Marken, 19 april 2022

Onderwerp: Stichting Eilandraad Marken (Eilandraad) verzoekt uitstel besluitvorming beschikbaarstelling krediet kademuur Zereiderpad/Kerkbuurt Marken t.b.v. structurele en duurzame oplossing

Bijlage – Zereiderpad/Kerkbuurt, Marken

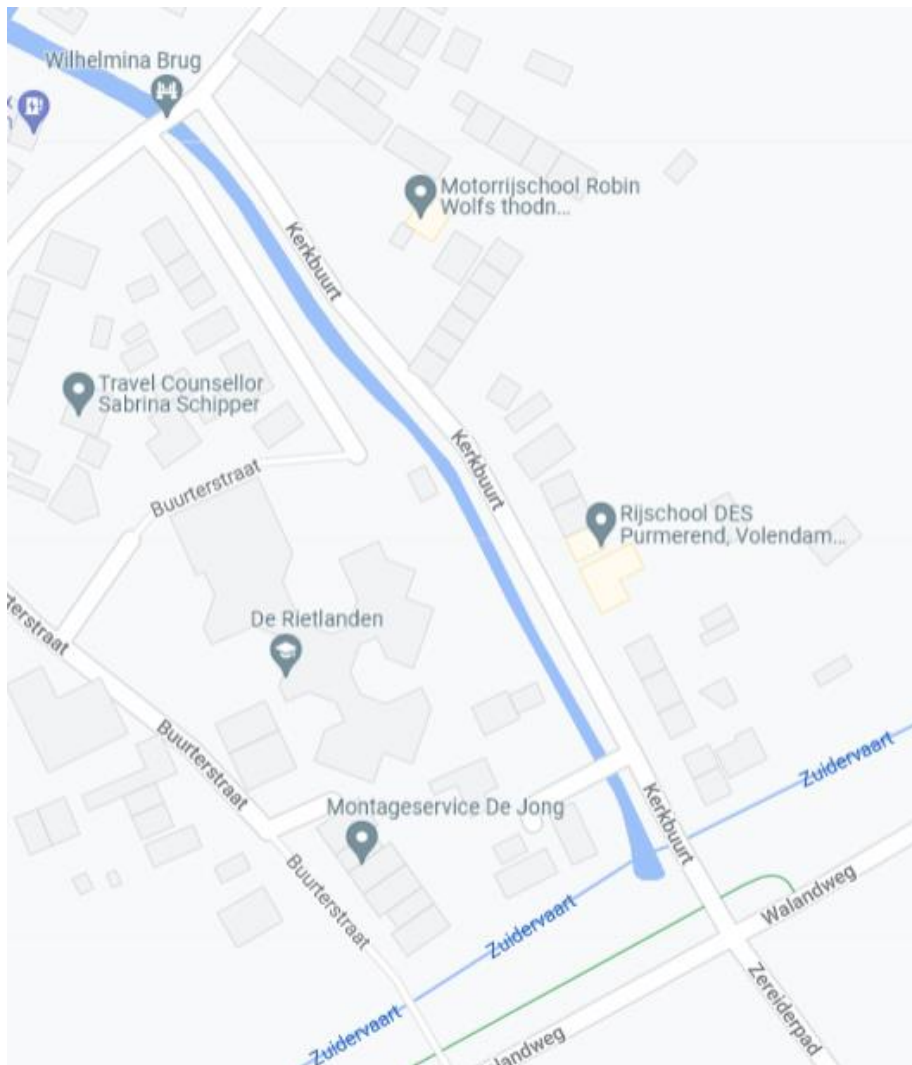
Dit stuk weg vormt de enige, en dus belangrijkste ontsluiting van de oude kern en de enige toegangsweg tot meer dan 40% bewoningsgebied van Marken. Alleen voor het de nieuwbouw ('De Minneweg') en de vrijliggende werven heeft deze straat geen ontsluitingsfunctie. Hieronder een kleine inventarisatie van onze werkgroep Verkeer:

1. Toegenomen (en toenemende) verkeersdruk: meer auto's, grotere auto's, zwaarder (bouw)verkeer, meer pakketbezorgdiensten gedurende de hele dag. Nauwelijks ruimte voor lokale fietsers, voetgangers, schoolgaande kinderen en de grote groepen toeristen. Kortom, alle vormen van verkeer op een te smalle weg (vooral het stuk van Kerkland tot Wilhelminabrug);

2. Auto's kunnen elkaar niet passeren zonder gebruik te maken van de zeer kwetsbare, aan de sloot gelegen, berm - mede veroorzaakt door onoverzichtelijke hoge erfafscheidingen langs de weg. Dit levert dagelijks onveilige situaties op voor het smalste deel van het Zereiderpad tussen Kerkland en de Wilhelminabrug;
3. Parkeeroverlast door pakketbezorging en vaak hoge snelheden van deze groep weggebruikers;
4. Voortdurende schade aan wegdek, bermen, schoeiing , kademuur langs dit traject alsmede schade aan Wilhelminabrug;
5. Klachten van omwonenden over trillingen in en schade aan huizen – de weg heeft dringend een beter fundering nodig.
6. Daarnaast zal het Zereiderpad ook de toegangsweg zijn voor het zekere toekomstige bouwverkeer van de bouwprojecten aan de Westerstraat en de Hoogkamplaan waarbij een verdere verslechtering van de situatie valt te voorzien.

1. De brug is aan vervanging toe, de afgelopen jaren zijn er steeds oppervlakkige, cosmetische reparaties uitgevoerd;
2. De brug is naar huidige maatstaven te smal: auto's en vrachtwagens rijden zich geregeld klem, moeten herhaaldelijk steken en leveren zo gevaar voor (schoolgaande) voetgangers en fietsers, maar ook voor toeristen die de situatie niet goed kennen;
3. De brug dwingt door zijn ligging alle autoverkeer tot het maken van een (te) krappe 90°-bocht. Hulpdiensten, met name de brandweer, kunnen nog net - met veel moeite - vanuit de Buurterstraat het Zereiderpad op, maar de andere kant op is onmogelijk. Hierdoor moet de brandweer op weg naar de kazerne altijd omrijden via Beatrixburg en Kets (Kesterpad), wat ook serieuze verkeersbezwaren geeft.

De Eilandraad heeft op grond van bovenstaand een sterke voorkeur om de besluitvorming over de aanpak van de kademuur op te schorten en de situatie in haar geheel goed te analyseren. Wat ons betreft, gaan we gezamenlijk - mét inwoners en omwonenden - een zorgvuldig traject in om in één keer de gesignaleerde problemen grondig en voor de langere termijn aan te pakken.
